高速FEED時動作シーケンス Operation sequence at high speed FEED

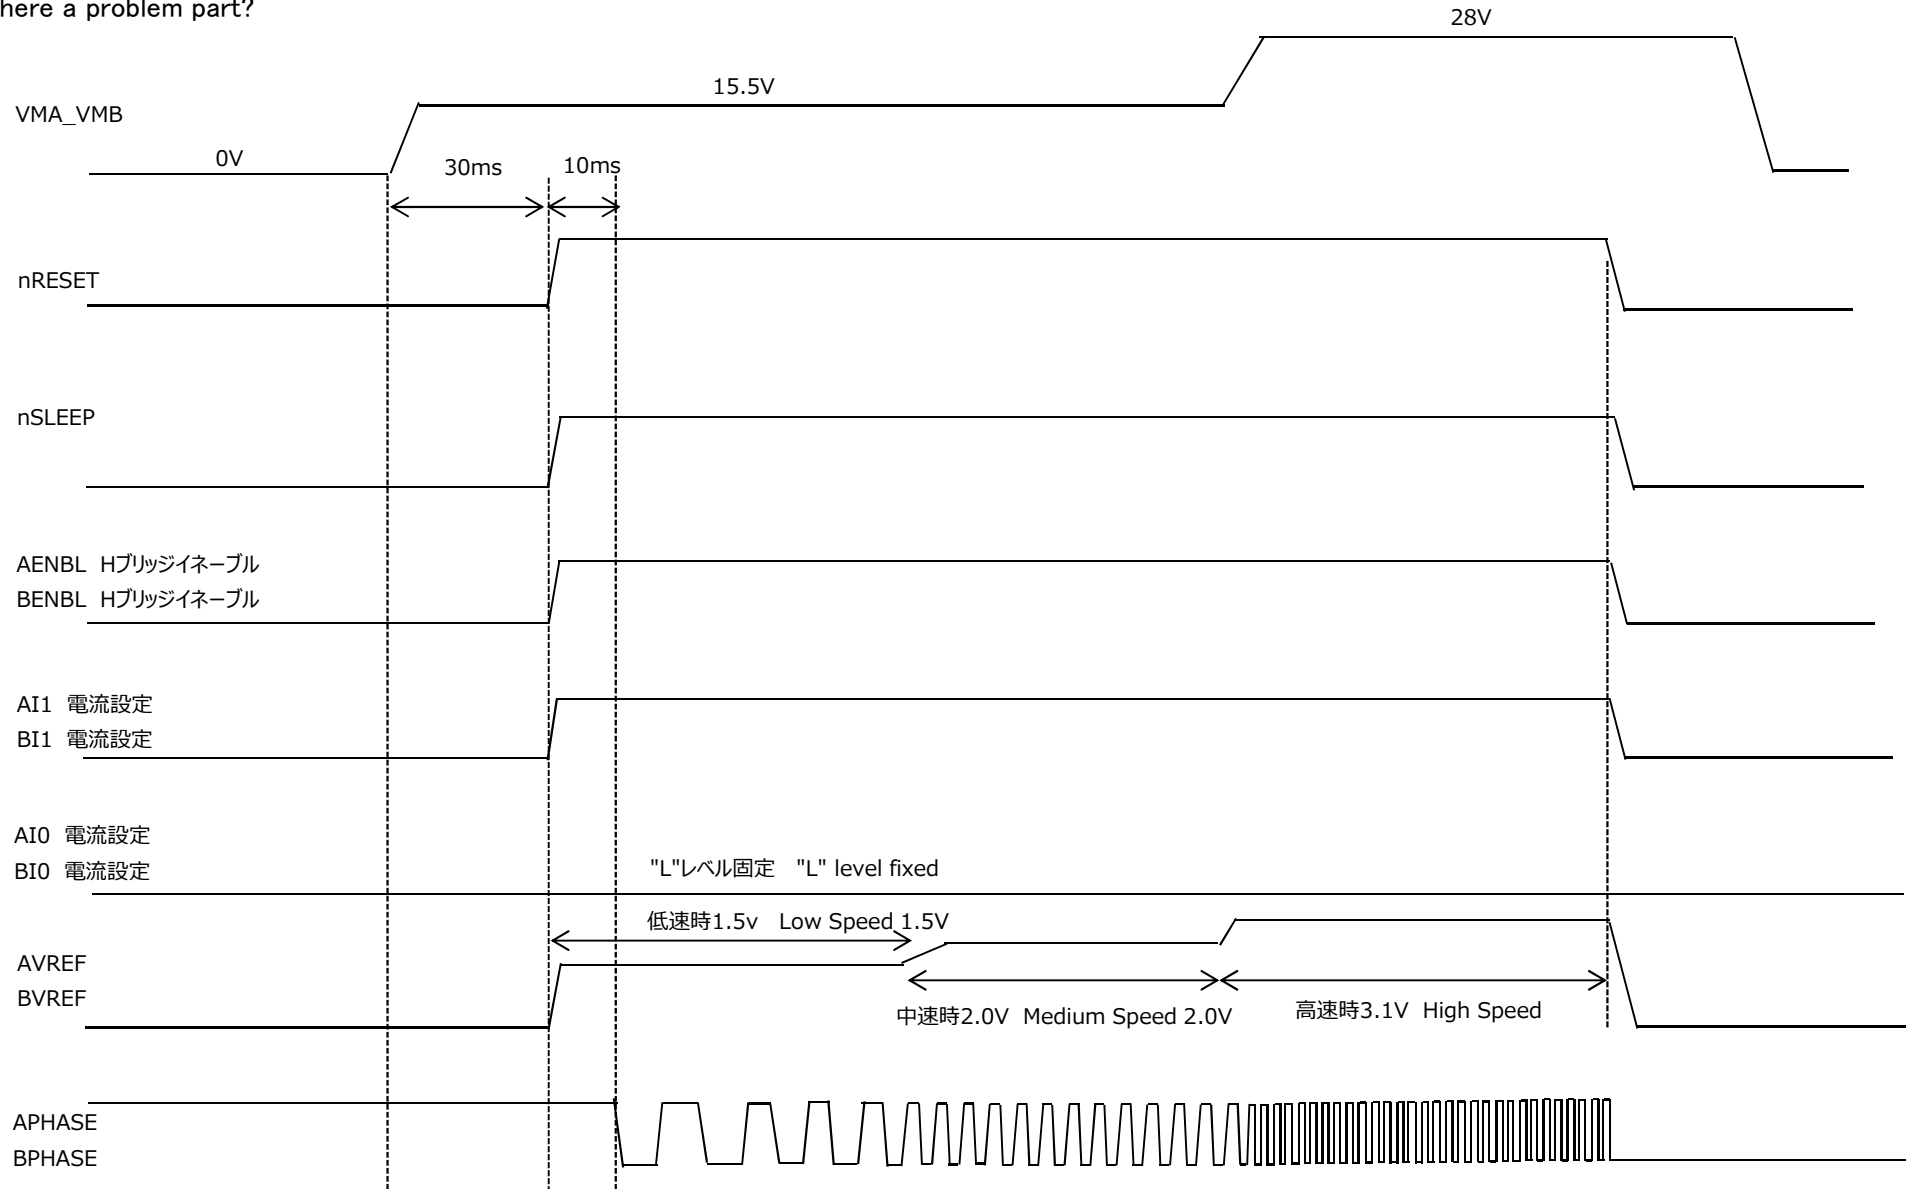
モーター電流異常発生時 Motor current abnormality occurrence

100枚印刷すると20枚目前後で1枚か2枚モーター電流異常発生。15℃環境で発生。30℃環境では問題無い。

When 100 sheets are printed, one or two sheets before and after the 20th sheet occurrence of the motor current abnormality. Occurred at 15 °C environment. It does not matter at 30 °C.

Is there a problem part?

モーター電流異常が改善したシーケンス

Sequence with improved motor current abnormality

nSLEEPを"H"レベル固定とした。 Set nSLEEP to "H" fixed

There is no problem even if 300 sheets are printed at 15°C environment
